改善箇所説明図

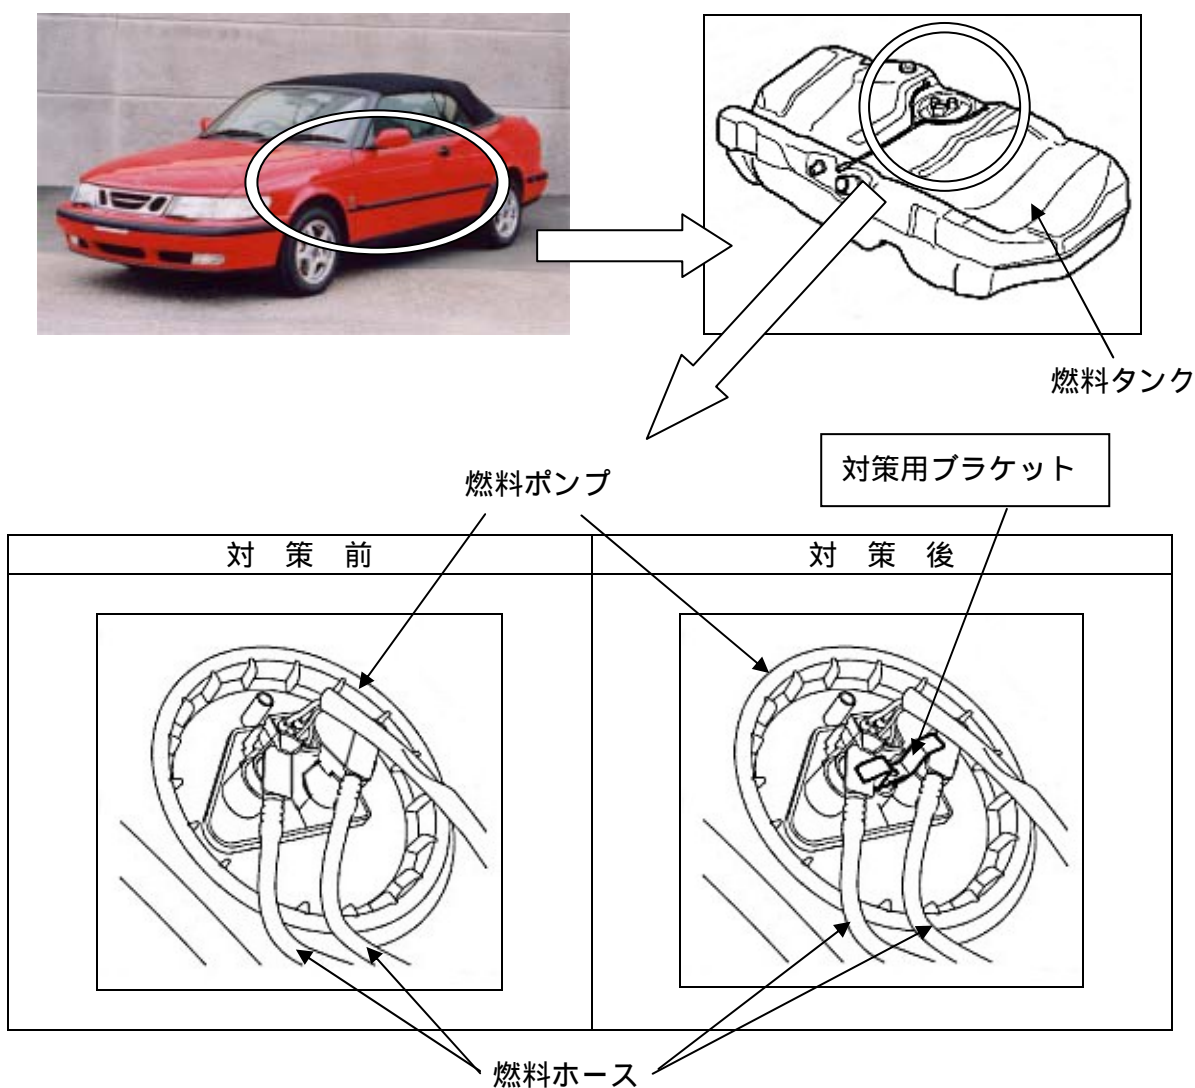
基準不適合発生箇所

燃料ホースと燃料ポンプの組付けが不適切なものがあり、燃料ホース取付け部に応力がかかるものがある。そのため、そのままの状態で使用を続けると、最悪の場合、車両の振動等により当該取付け部が折損し、燃料が漏れるおそれがある。

<改善内容>

全車両、対策用ブラケットを取り付ける。

識別方法：左ストラットタワーに黄色ペイントを塗布
